**COMITATO di VALUTAZIONE DI IMPATTO AMBIENTALE**

**Parere n. 1**

Oggetto: **Ditta: Grandi Molini Italiani S.p.A.**

Intervento: “Ampliamento area stabilimento sito a Porto Marghera- Venezia, via dell'Elettricità, 13”.

Fig. 4 – Planimetria rete fognaria intero stabilimento

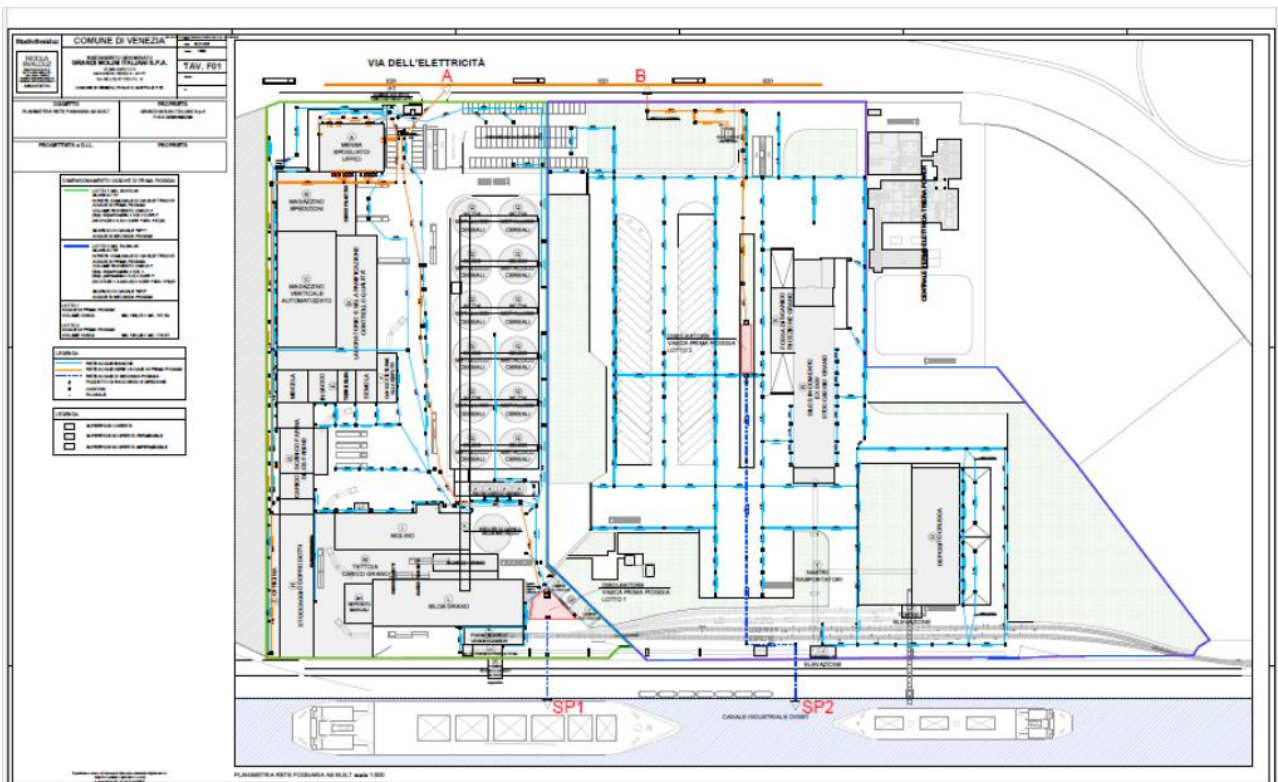
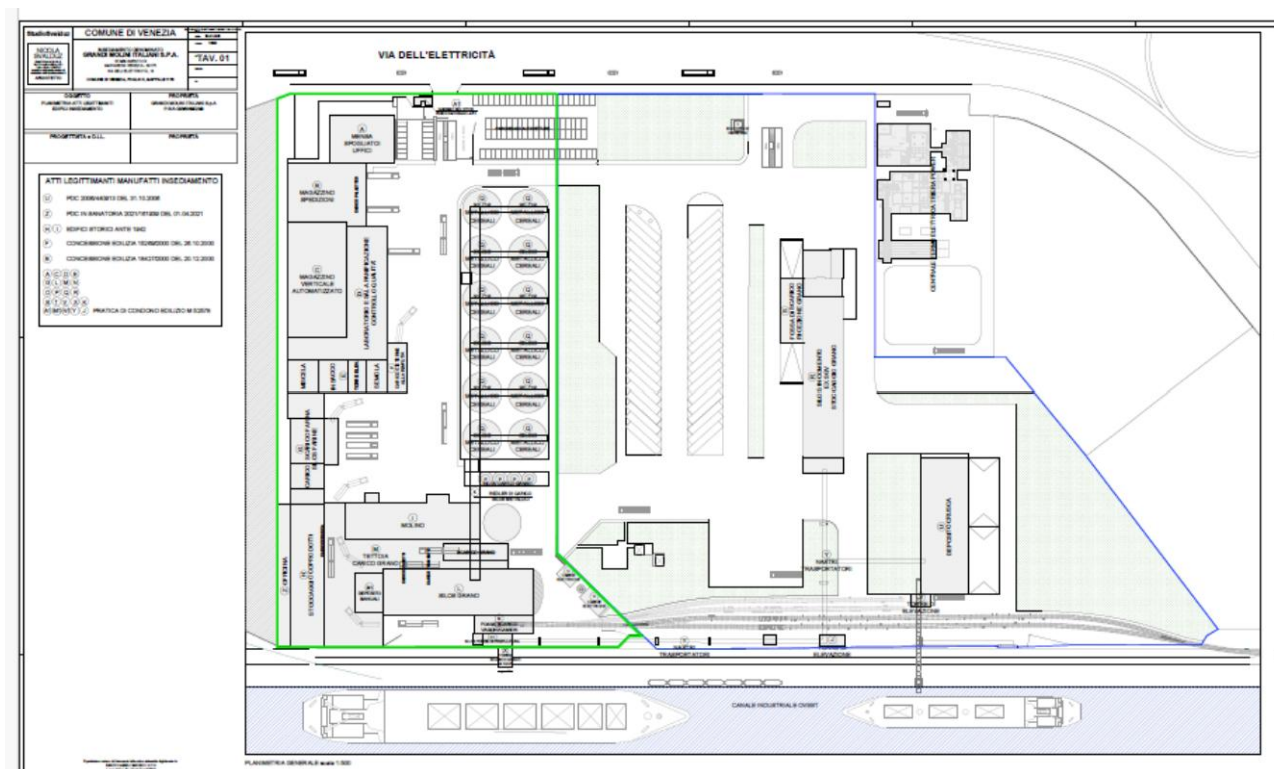
Come descritto in modo dettagliato nei paragrafi precedenti relativi allo stato di fatto e di progetto, il sito produttivo non presenta scarichi di acque reflue industriali. Le acque reflue civili provenienti dai servizi igienici sono recapitate in fognatura pubblica. Le acque meteoriche di dilavamento delle superfici impermeabilizzate destinate al transito e sosta di automezzi e delle coperture degli edifici vengono raccolte e convogliate tramite idonee condutture negli appositi impianti di disoleazione e dissabbiatura asserviti ai due lotti in cui è suddivisa l'intera superficie dello stabilimento. Da qui, dopo la separazione, le acque di prima pioggia sono inviate ai due scarichi in fognatura pubblica in via dell'Elettricità denominati A e B, mentre le acque di seconda pioggia confluiscono ai due scarichi in Canale Industriale Ovest denominati SP1 e SP2, come raffigurato nella planimetria già vista riportata in figura 4.

L'Azienda ha presentato la documentazione per la richiesta di autorizzazione a Veritas spa per lo scarico B in fognatura comunale, mentre, sulla base dell'osservazione pervenuta in data 25/10/2024 dal Provveditorato Interregionale alle Opere Pubbliche, Ufficio 2 – Sezione Antinquinamento per la Laguna di Venezia, l'autorizzazione per lo scarico SP2 in canale industriale ovest deve essere ancora definita.

Viste le osservazioni pervenute dal Provveditorato Interregionale alle Opere Pubbliche Veneto – Trentino Alto Adige – Friuli Venezia Giulia, si ritiene opportuno prescrivere la **condizione ambientale n. 1**.

*Dall'analisi della documentazione integrativa, considerata inoltre la condizione ambientale n 1, risulta che l'assetto impiantistico associato al pretrattamento delle acque meteoriche di dilavamento copertura edifici e piazzali esterni impermeabilizzati, consente di affermare che l'impatto sull'ambiente idrico sia da ritenersi non significativo.*
